Señor Capitán
CHRISTIAN MAURICIO TIRIA CONTRERAS
Comandante Escuadrilla Aeronaves Remotamente Pilotadas
FUERZA AEROESPACIAL COLOMBIANA

Referencia: Contrato No. 197-00-B-COFAC-BACOF-2025
Asunto: Solicitud de aprobación de sustitución de mobiliario y solicitud de prórroga contractual.

Closet para habitación

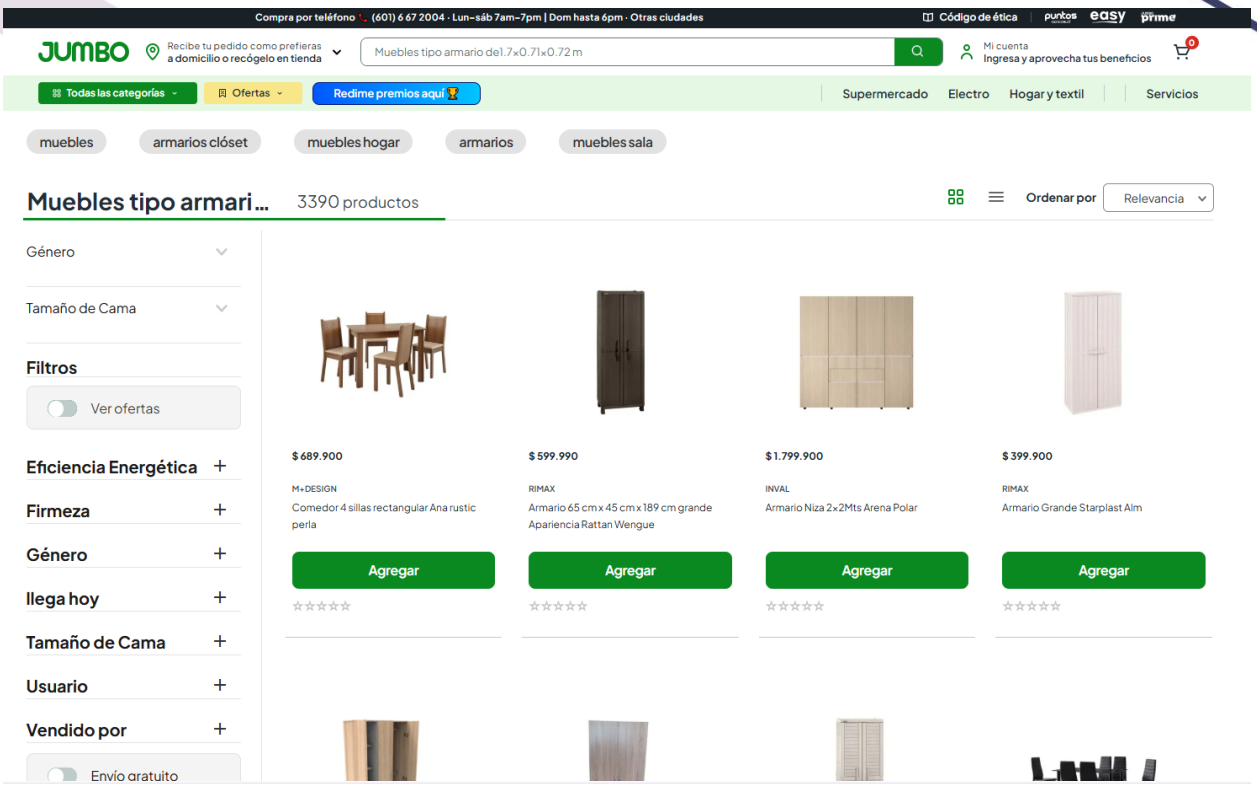
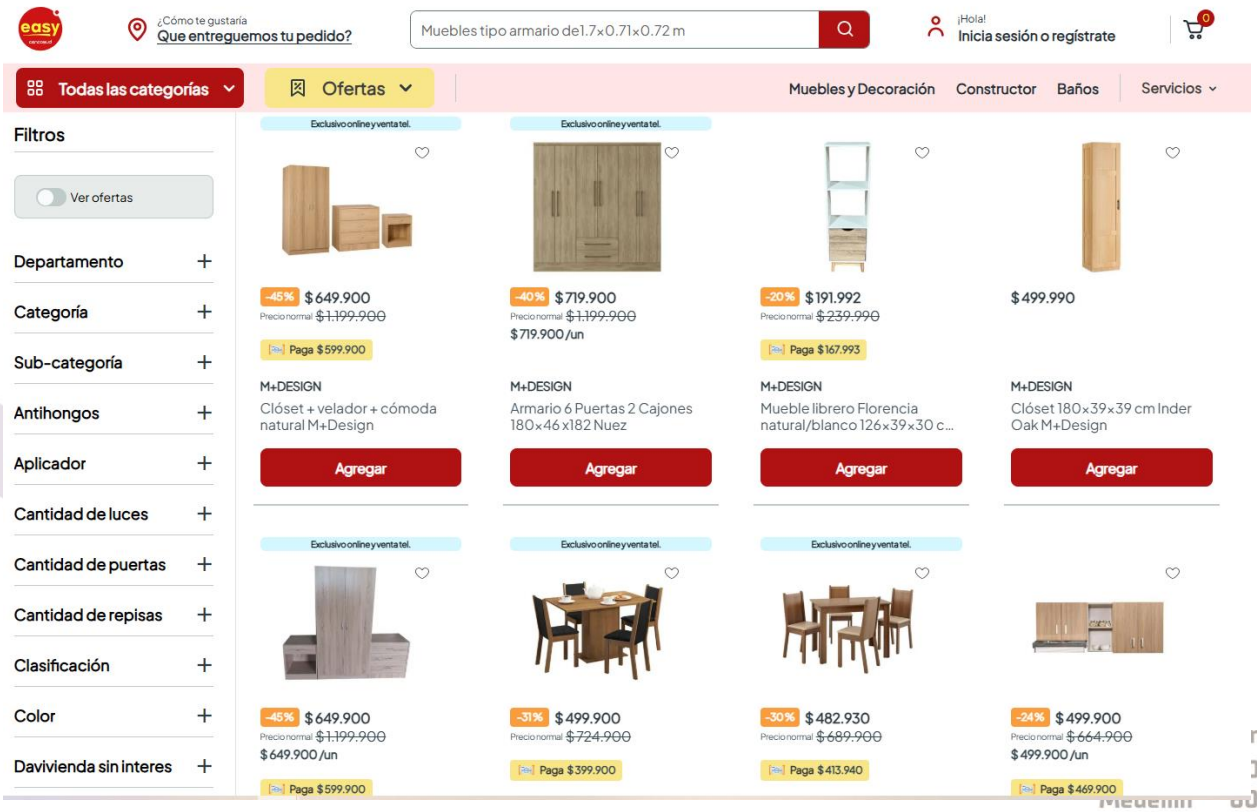
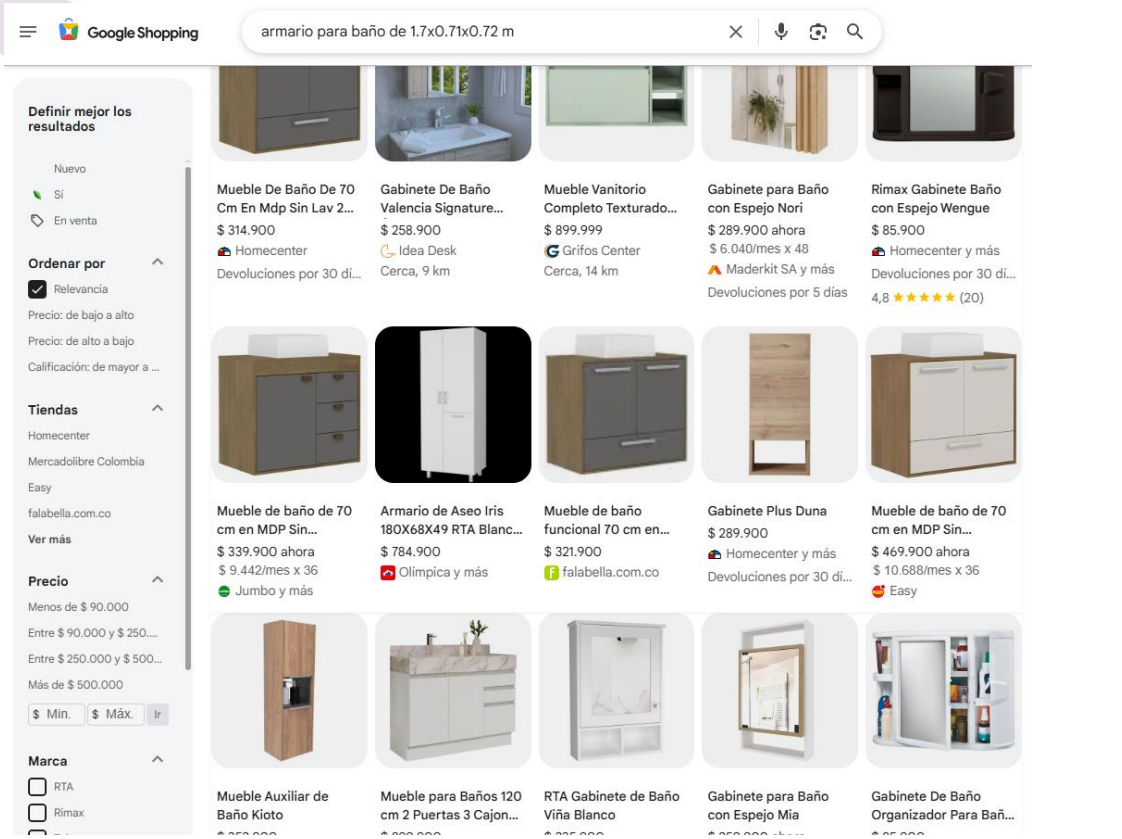
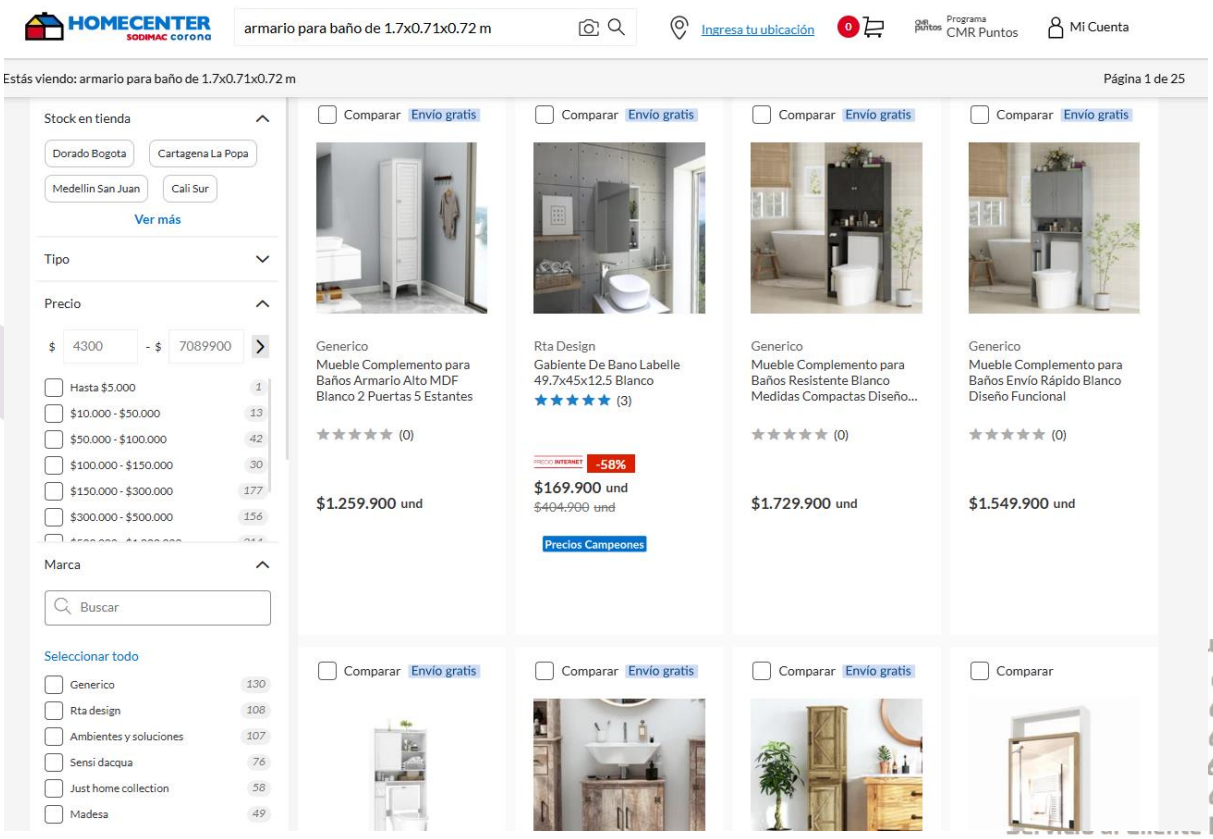
A continuación, se presentan imágenes de la búsqueda de los elementos con las especificaciones solicitadas en los principales proveedores de este tipo de mobiliario.

Mueble para baño de 1.70x0.71x0.72 m

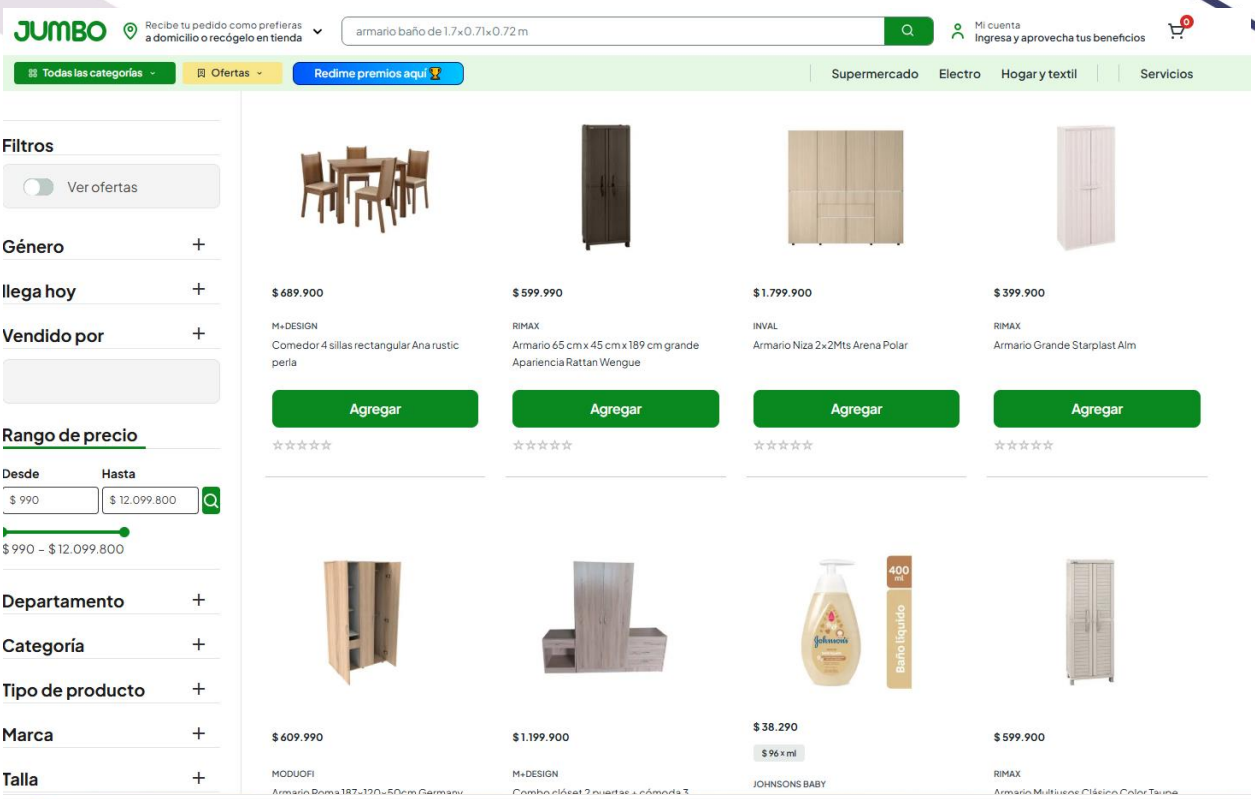
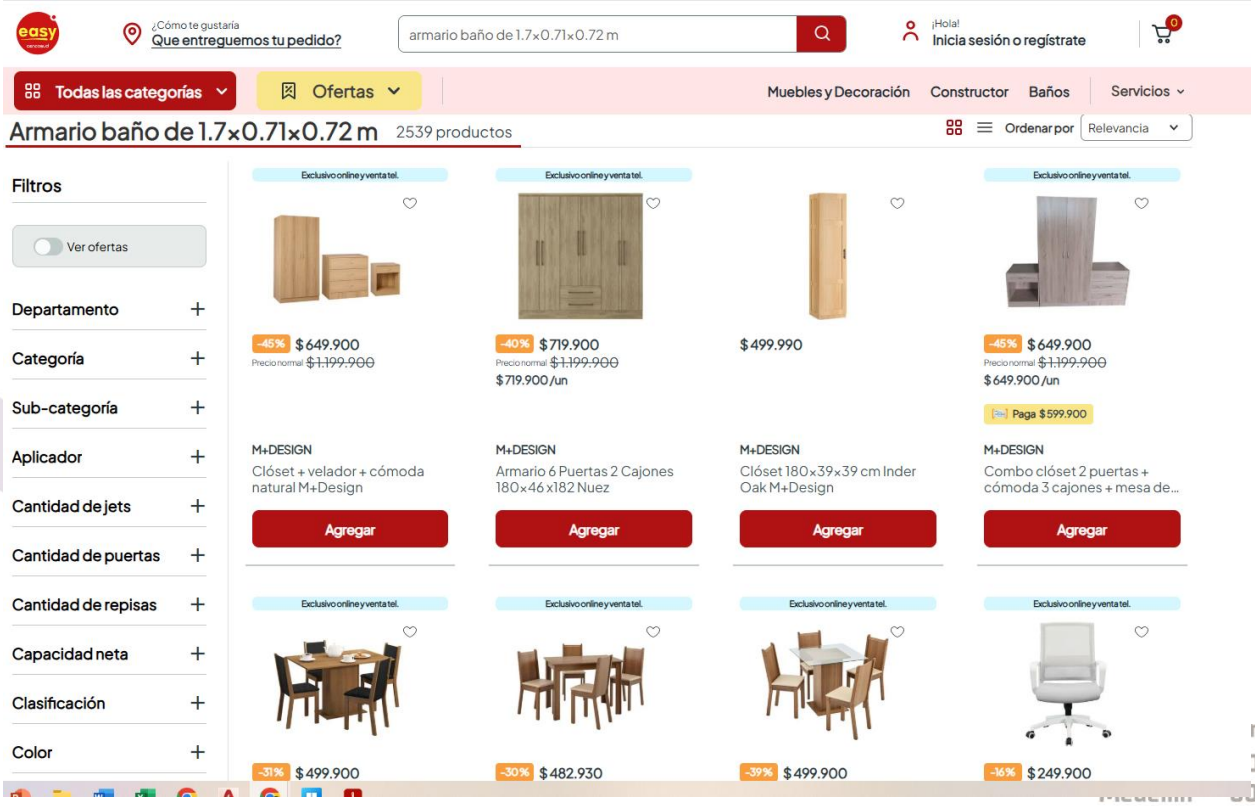
"Un (01) mueble para baño de 1,70 metros (Alto) x 71 cm (Frente) x 72 cm (Fondo), asegurado al shelter para evitar movimientos o caída."

Durante la etapa de procura y validación con proveedores nacionales se evidenció que las dimensiones solicitadas, particularmente la profundidad de 72 cm, no corresponden a una medida comercialmente disponible para este tipo de mobiliario, razón por la cual no ha sido posible conseguir un elemento que cumpla exactamente con dicha especificación.

Con el propósito de garantizar el cumplimiento funcional del requerimiento, ECONTAINERS SAS propone sustituir el elemento originalmente solicitado por dos (02) unidades de mobiliario con las siguientes características:

Mueble propuesto:
70 cm x 186 cm x 46 cm

Adicionalmente, desde el punto de vista técnico, la configuración propuesta permite mantener e incluso superar el volumen útil del elemento originalmente especificado.

$1{,}70\ m \times 0{,}71\ m \times 0{,}72\ m = 0{,}869\ m^3$

$(1{,}86\ m \times 0{,}70\ m \times 0{,}46\ m) \times 2 = 1{,}198\ m^3$

Mueble propuesto:
2 Closet Kenvil 200x120x48.2 cm Blanco Mqz+ Fresno Europeo/blanco 1 Cajón 3 Puertas

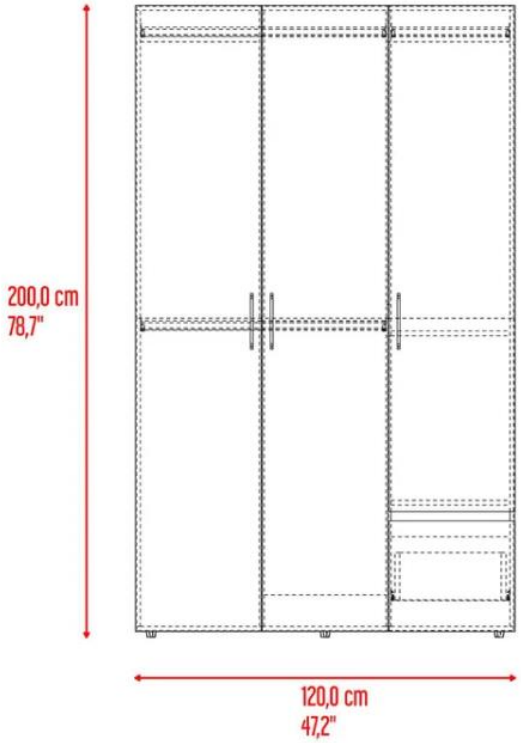
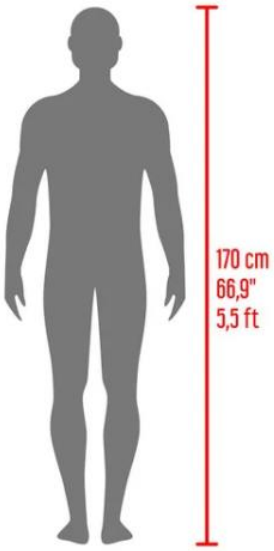
“02 muebles tipo armario de 1,70 metros (Alto) x 71 cm (Frente) x 72 cm (Fondo).”

Al igual que en el caso anteriormente descrito, durante la validación comercial realizada por ECONTAINERS SAS se identificó que la dimensión requerida de 72 cm de fondo no corresponde a una medida estándar de fabricación o comercialización para muebles tipo closet disponibles en el mercado nacional.

Por tal motivo, y con el fin de garantizar el suministro oportuno y funcional del mobiliario requerido, se propone sustituir los elementos anteriormente indicados por el siguiente modelo comercial:

Adicionalmente, el mueble propuesto presenta dimensiones superiores en frente y altura respecto a la especificación base, manteniendo una solución equivalente desde el punto de vista operativo y funcional para el proyecto.
